Oggetto: [ID: 5720] Procedura di valutazione di impatto ambientale ai sensi dell'art. 23 del D.Lgs. 152/2006 relativa al progetto di impianto eolico composto da 13 aerogeneratori di potenza unitaria pari a 5,6 MW, per una potenza complessiva pari a 72,8 MW, da realizzarsi nel territorio comunale dei Mazara del Vallo e Marsala, ricadenti nella provincia di Trapani

Proponente: ITW Mazara S.r.l.

Parere tecnico-istruttorio della Soprintendenza Speciale per il PNRR

Fig. 1_ Estratto dalla tavola ITW_MZR_A16a4_1_Int1_Carta dei beni paesaggistici

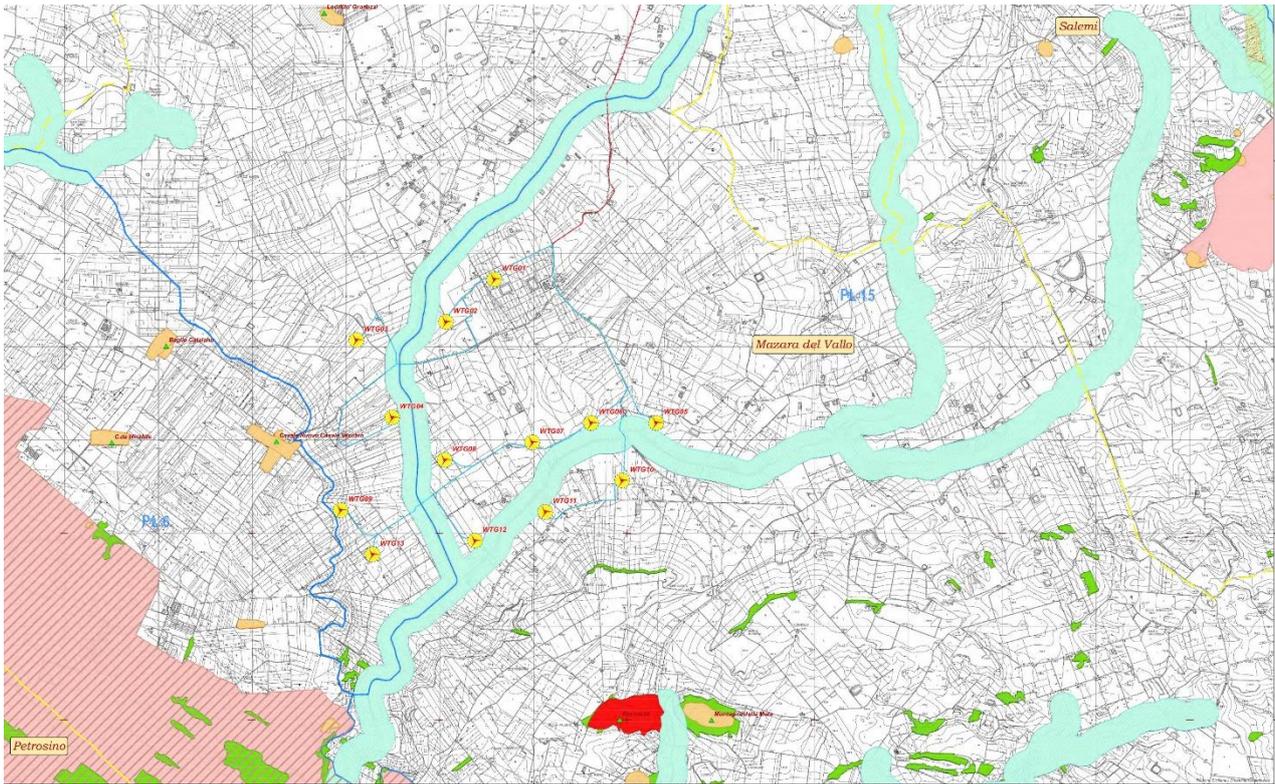
CONSIDERATO E VALUTATO che l'area interessata dalla realizzazione dell'impianto eolico calcolata nel *buffer* distanziale di 10 km sulla base di quanto disposto dal D.M. 10 settembre 2010, è caratterizzata dalla presenza di un importante patrimonio culturale tutelato ai sensi del D.Lgs. 42/04, non esaurientemente rilevato dal proponente, e nello specifico:

1. **BENI PAESAGGISTICI:** immobili e aree d'interesse pubblico tutelati ai sensi dell'art. 136 /art. 134, lett. c, gli ulteriori immobili ed aree specificamente individuati a termini dell'articolo 136 e sottoposti a tutela dai piani paesaggistici previsti dagli articoli 143 e 156:

- **Sciare di Marsala**, a circa 1,5 Km dall'impianto;
- **Uliveti di Monte Porticato**, a circa 5,8 Km dall'impianto;
- **Montagnola di Borrania**, a circa 9,9 Km. dall'impianto;

2. BENI PAESAGGISTICI: aree e beni tutelati ai sensi dell'art. 142 comma 1), *c), q), m)*;

2.1) Beni paesaggistici vincolati *ope legis*, ai sensi dell'articolo 142 del Codice dei Beni Culturali, D.Lgs. 42/2004, comma 1, lettera c): *i fiumi, i torrenti, i corsi d'acqua iscritti negli elenchi previsti dal testo unico delle disposizioni di legge sulle acque ed impianti elettrici, approvato con regio decreto 11 dicembre 1933, n. 1775, e le relative sponde o piedi degli argini per una fascia di 150 metri ciascuna*", tra i quali:

- **Torrente Iudeo;**
- **Torrente Buccari;**
- **Fosso Piraneo, Canale Mazzimperi;**
- **Fiume Delia;**

Fig. 2 Impatti cumulativi - elaborazione grafica da GIS Soprintendenza Speciale PNRR:

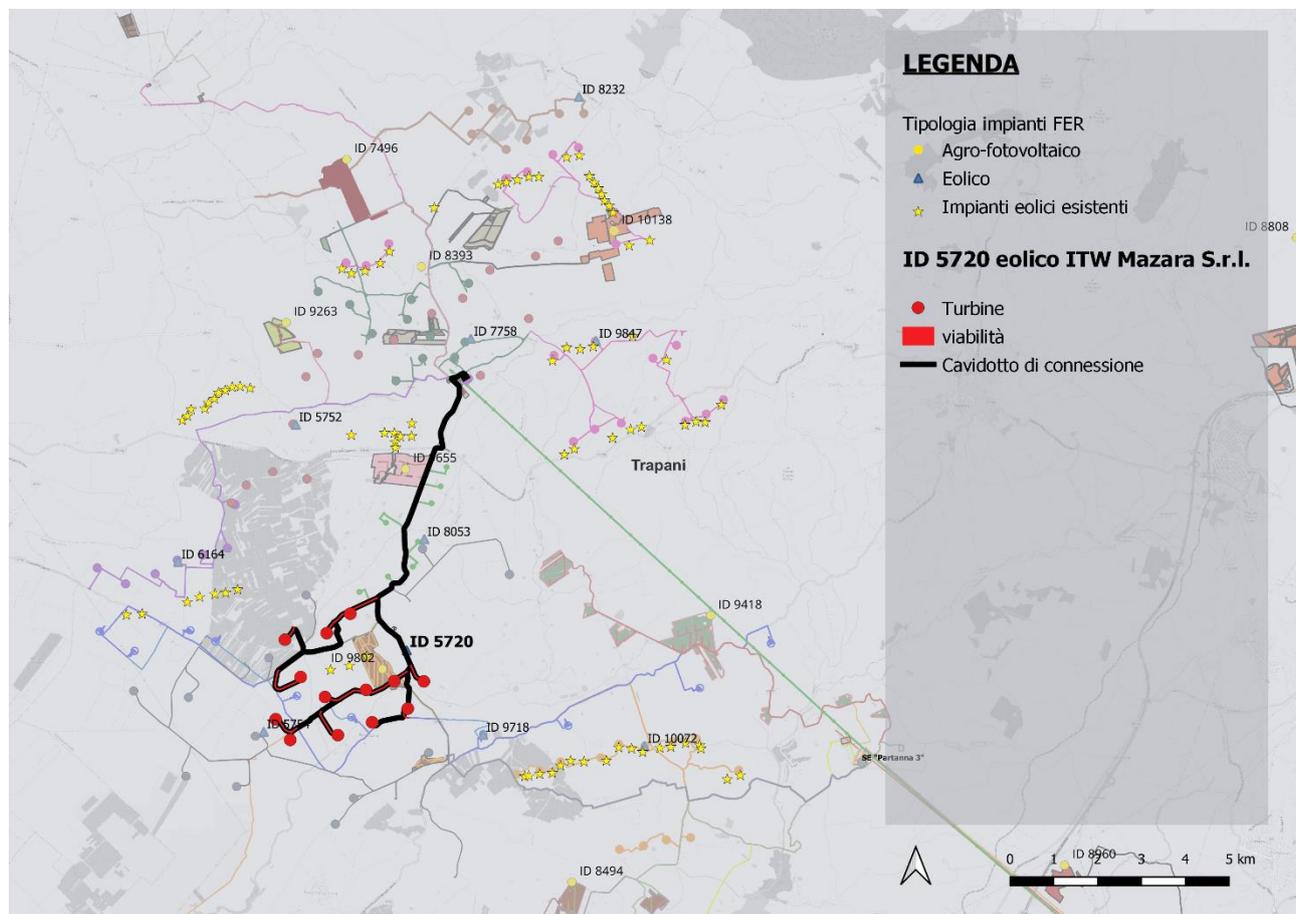
CONSIDERATI E VALUTATI gli importanti impatti cumulativi che si andrebbero a generare nel paesaggio agrario con la realizzazione dell'impianto eolico proposto, visti gli impianti eolici già esistenti, i progetti in valutazione regionale e gli altri progetti per la produzione da energia rinnovabile di competenza statale;

VALUTATO che l'impianto eolico, relativamente agli aspetti percettivi, interagisce negativamente con lo skyline del paesaggio agrario, già parzialmente compromesso dagli impianti esistenti, in quanto visibile anche dalle aree tutelate dal Piano Paesaggistico della Provincia di Trapani Ambiti 2 e 3, ai sensi dell'art. 134 c.1 lett. c del Dlgs 42/04 e in particolare dalle "Sciare di Marsala" da cui l'impianto dista circa 1,5 Km;

- l’impianto eolico in oggetto si aggiunge a molti altri impianti esistenti e in fase di valutazione e/o autorizzazione (anche fotovoltaici) che si inseriscono nel territorio senza soluzione di continuità, alcuni dei quali previsti nelle immediate vicinanze, eolici con una elevata concentrazione di turbine, anche di notevole altezza, comparabile a quella degli aerogeneratori proposti nel progetto in valutazione;
